PROJET IMMOBILIER  
ENSUES LA REDONNE

NOTE JUSTIFICATIVE DANS LE  
CADRE D'UN RECOURS GRACIEUX

(Suite à arrêté n°AE-F09315P0033 du 14 avril 2015 portant décision d'examen au cas par cas en application  
de l'article R122-3 du code de l'environnement)

Localisation des stations d'Hélianthème à feuilles de marum et d'Ail Petit Molly (Base de données d'ECO-MED)

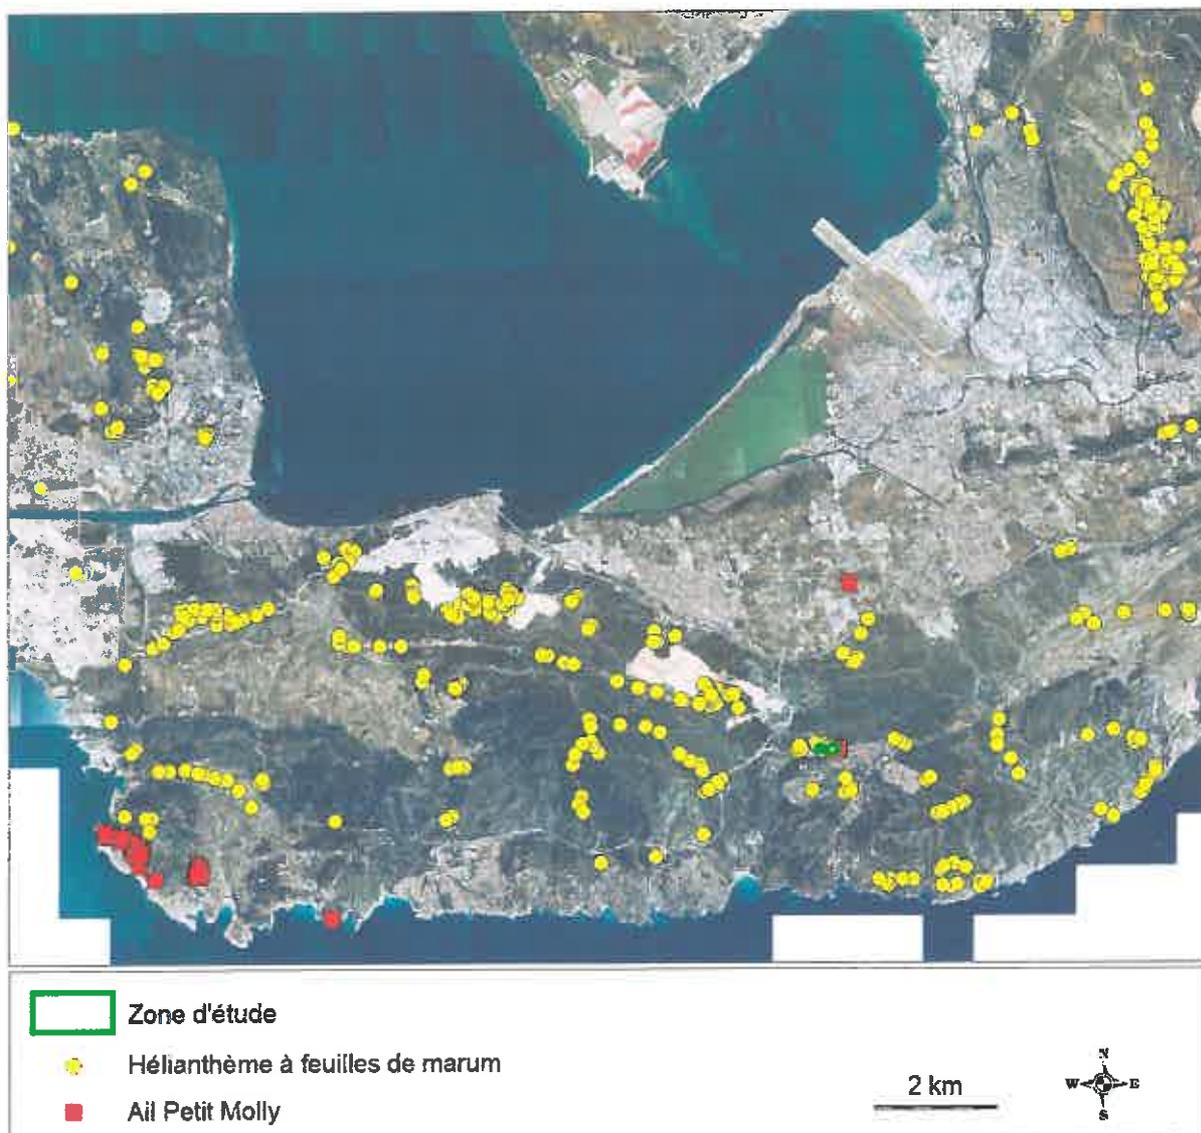
Tous les compartiments biologiques ayant été expertisés, ECO-MED conclut que seul le compartiment de la flore présente un enjeu réglementaire vis-à-vis du projet d'aménagement, avec la présence au niveau des emprises de deux espèces protégées : l'Hélianthème à feuilles de Marum et l'Ail petit Moly. Ces deux espèces, et tout particulièrement l'Hélianthème à feuilles de marum, sont abondantes localement et la destruction de quelques pieds dans le cadre du projet ne risque pas de mettre en péril le bon état de conservation local de ces espèces.

Afin de limiter de manière significative l'impact du projet sur ces deux espèces il est proposé, dans le cadre du chantier, de décapier la terre de surface au niveau des stations d'**Hélianthème à feuilles de Marum**. Cette terre décapée (sur 10 cm d'épaisseur lorsque cela est possible) sera ensuite repositionnée sur les bordures de la piste DFCI de pourtour qui sera créée. Ainsi, la banque de graines disponible dans le sol sera préservée et réensemencée dans des habitats proches et favorables. En effet, cette espèce pionnière va trouver sur les bordures de cette piste des habitats favorables à son expression.

ECO-MED propose donc ici une mesure de ce type, avec la reconnaissance en début des travaux, des zones à traiter spécifiquement au sein des emprises projetées, ainsi que de la zone de dépose des terres. Un stockage intermédiaire de plusieurs semaines peut être envisagé entre le décapage et la dépose des terres de surface, sans que cela n'impacte la banque de graines du sol.

Pour l'Ail Petit Molly, cette espèce est une bulbeuse. Le risque d'écrasement des bulbes est grand dans le cadre d'une opération de décapage de la terre de surface. Ainsi, nous allons proposer ici le même type d'opération, mais avec une mini-pelle, permettant un travail précis et délicat. Les terres traitées seront immédiatement repositionnées dans le secteur identifié au préalable, sans stockage intermédiaire.
